(仮称)京ヶ森風力発電事業

環境影響評価準備書についての
意見の概要と事業者の見解

令和 7 年 4 月

H S E 株式会社

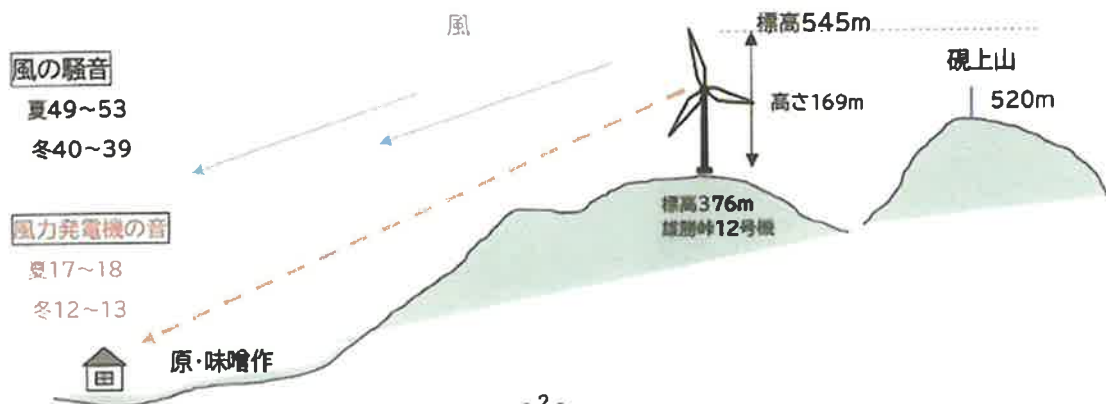
【風車騒音の調査結果】 場所:味噌作・原集会所／騒音レベル単位dB

【夏季】期間:令和5年8月22日～25日 風力発電機の99.7m地点の風速予測 10.9～6.3m 平均8.7m

場 所	時間 区分 (夏)	残留騒音 (実測値) 平均	ユース石き騒音 本体騒音107.0 原までの距離約 10km	EHS 発電機の騒音 本体騒音 106.8 原までの距離 2.8 km	原地区の 騒音予想値	指針値 (許容範囲) 残留騒音+5	評 価 国の規準に適合して いるかどうか。 人体への影響は個人差がある ので、無いとまでは言えない。
味噌作・原 集会所	昼間	49	5	17	49	54	国の基準に適合 ○
	夜間	53	5	18	53	58	国の規準に適合 ○

【冬季】期間:令和6年2月14日～18日

風力発電機の99.7m地点の風速予測 9.8～6.0m 平均6.5m

味噌作・ 原集会所	昼間	40	3	12	40	45	国の基準に適合 ○
	夜間	39	4	13	39	44	国の規準に適合 ○

*冬季は8地点の中で一番高い数値。

*冬季は8地点で一番低い数値に納めできない。
特殊な地形によって増幅されて、もっと強いと思われる。

(意見書 11 p3 に示された図表)

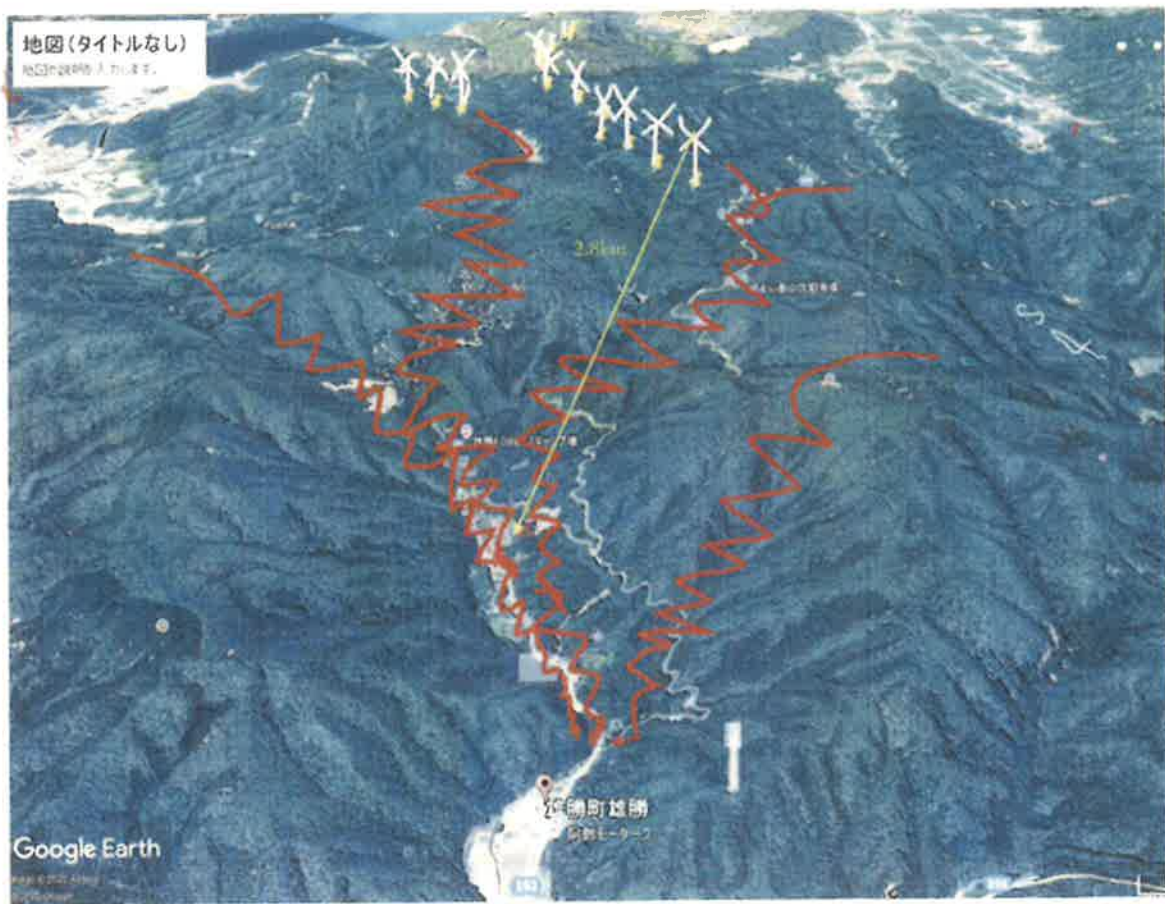
また雄勝峠から東側の谷筋に位置するために、夏は南風や東風が女川方面や石投山から谷筋を吹き降ろし、冬は西風が雄勝峠や硯上山から吹き降ろす。狭い溪谷を吹き下ろすために、ビル風のような効果をもたらす。その際に、風は谷筋を左右の斜面に反射しながら吹き降ろすために、騒音が重なり共振し、増幅すると考えられる。この特殊な地形のために原・味噌作地区では、風による騒音(残留騒音)が大きくなると推測される。

この現象は、風力発電機から発生する騒音の伝搬の仕方に影響を与えると推測される。「評価準備書」によると、風力発電機の騒音は、味噌作・原集会所においては、17dBとなっており、8カ所の調査地点において一番小さい。この計算値は、国の「騒音のエネルギー伝搬式(ISO9613-2:1996)」に従って計算し、予測されている。

計算式によると、①点音源の距離減衰、②空気吸収による減衰、③地形等による減衰を加味して、寄与値を算出している。この計算式では、原・味噌作地区の特殊な地形によって、音が共振し増幅することは考慮されていない。原・味噌作の特殊な地形を加味すれば、風力発電機から発生した騒音は、雄勝峠から北側の谷筋を下り、左右の斜面で反射を繰り返して共振し、増幅して原・味噌作地区に到達すると推測される。また石投山の発電機からも谷筋で反射を繰り返して、増幅して原・味噌作地区に到達すると推測される。

その結果、騒音寄与数は17を大幅に上回り、評価の目安となる指針値(夏季54,58、冬季40,39)を越えることも推測される。「超低周波音の予測結果」についても、味噌作・原地区の特殊な地形を考慮されてはおらず、風力発電機の騒音と同様に、「評価準備書」の結果に納得できるものではない。

TV 共同アンテナの位置を記載した地図（雄勝地区は記載なし、現地調査していない）

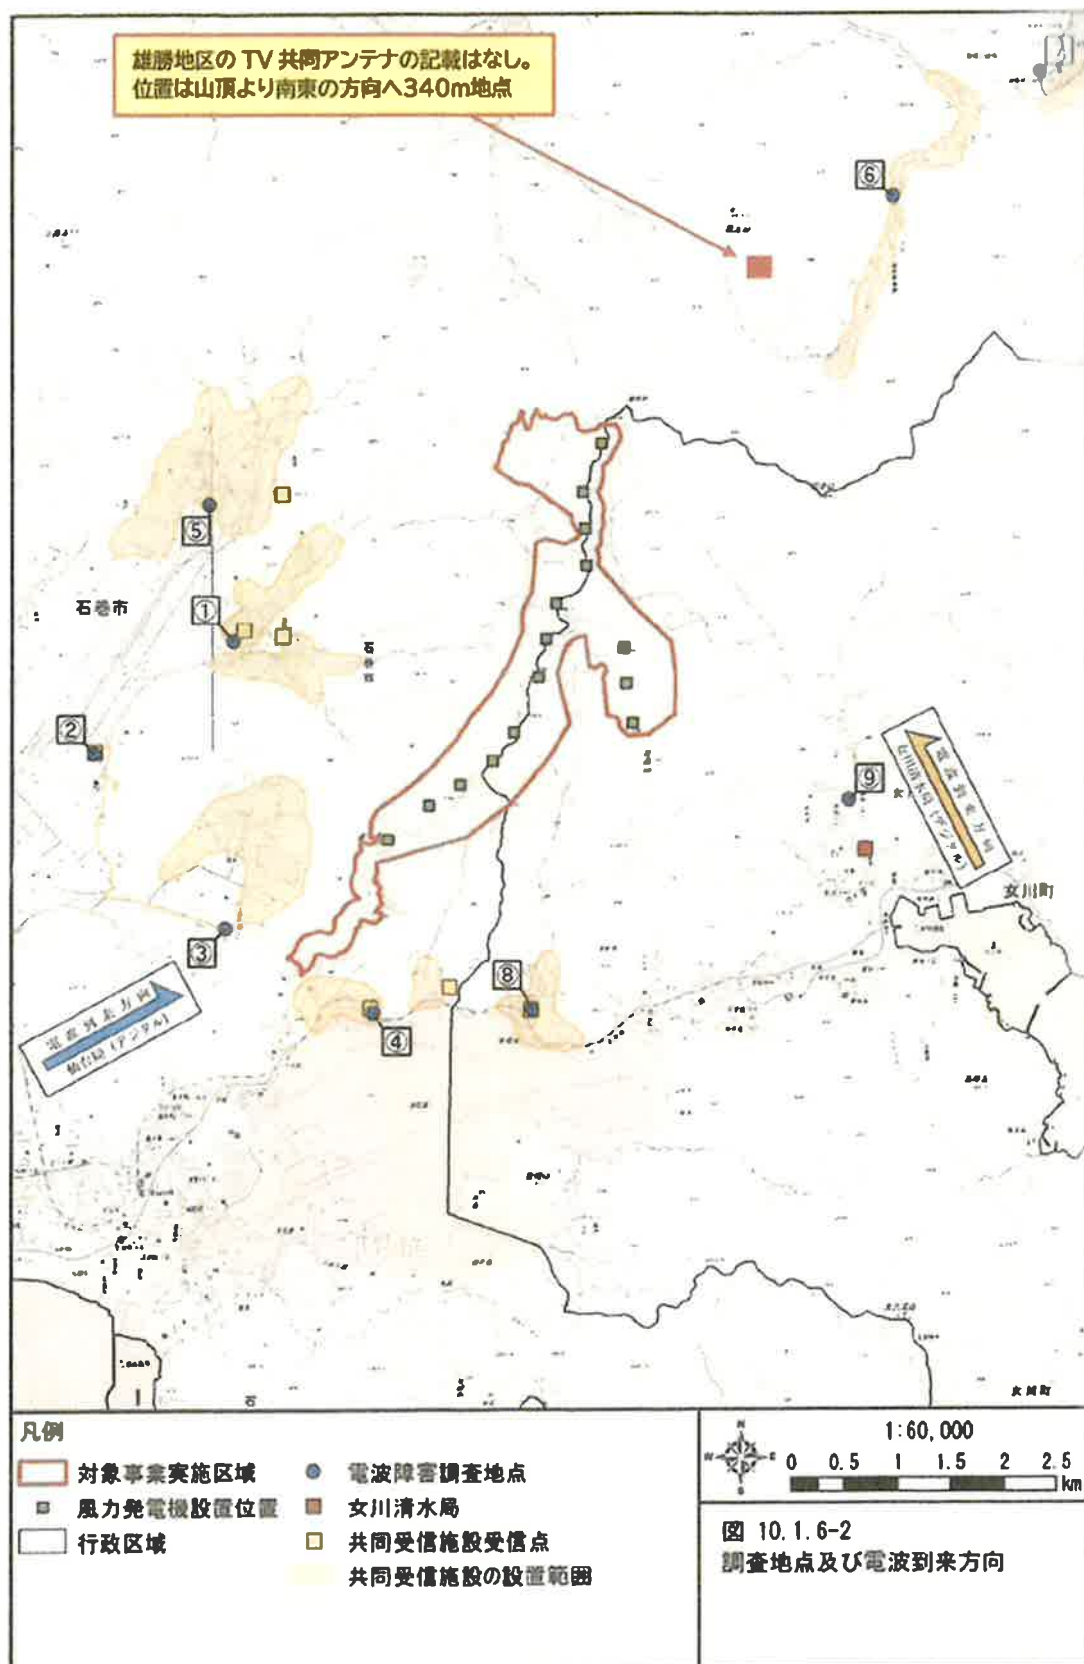
62	2, 硯上山のテレビアンテナへの影響についての調査 テレビ電波受信状況の調査結果（P756）によると、「電波受信測定車両」で測定している。 ⑥（原・味噌作地区）においては、調査地点唯一の画像評価「×」品質評価「E（受信不能）」になっている。味噌作・原地区は、<u>硯上山の山頂から南東方向 340m に設置した「共同アンテナ」を使用しているが、P754の地図上に硯上山の共同アンテナの位置が記載されていない。そのために、原・味噌作地区の「共同アンテナ」の受信への影響は、「評価準備書」には全く記載されていない。</u> P760 の C) 評価の結果、(i) 環境影響の回避・低減に係る評価においては、次のように記載されている。 対象事業実施区域及びその周囲においては、地上デジタル放送の遮蔽障害及び反射障害、防災無線への影響は生じないものと予測される。フラッター障害については、対象事業区域の北西側に女川清水局の受信世帯があった場合、障害が発生する可能性があるが、共同受信施設の位置の変更などを行うことで影響の低減ができるものと考えられる。したがって、「環境影響評価準備書」の記載内容を読む限りでは、「味噌作・原住民が要望した調査に関しては、直接、回答がなされていない。電波障害やフラッター障害の恐れはないのかどうかは、この調査では不明である。 【3月2日の説明会において】 住民側から、原・味噌作地区の「共同アンテナ」の受信への影響が、「評価準備書」には全く記載されていないことを質問したが、事業者側は、「対象事業実施区域及びその周囲においては、地上デジタル放送の遮蔽障害及び反射障害、防災無線への影響は生じないものと予測される」という回答を繰り返した。 <u>住民側が、P754の地図上に、硯上山の共同アンテナの位置が記載されていないことを問いただしたところ、環境調査会社が山に登って現地調査し、アンテナの位置を確認していないことが判明した。そのために、P754の地図上に記載がされていないということが分かった。事業者側のこの対応に対して、地区住民から多くの批判の声が上がるとともに、再調査することを強く要望する声が上がった。</u> さらに住民との質疑応答の中で、原・味噌作地区においてテレビの電波障害が起きた場合の対策を問う声に対して、事業者は、	「味噌作共同受信施設」及び「原共同受信施設」では、仙台局からのテレビ電波の受信を硯上山頂上付近で行っています。このため、テレビ電波受信状況の調査は、受信点に近く電波測定車が走行可能な麓の路上で行いました。これは電波測定車が共同受信施設位置まで立ち入ることができない場合の一般的な代替手法です。 測定位置での受信状況は「受信不能」との結果ですが、共同受信施設の加入世帯では受信点からの有線ケーブルによりテレビを視聴されていると考えられます。 「味噌作共同受信施設」及び「原共同受信施設」の位置が準備書に示されていない点のご指摘のとおりですので、評価書において記載いたします。 なお、仙台局からの電波の到来方向等より本事業の風力発電機の設置による共同受信施設の受信への影響は生じないと予測されます。施設の稼働後に何らかの重大な障害が発生した場合には、準備書 p759 に示すとおり、その状況に応じた適切な受信対策を実施します。
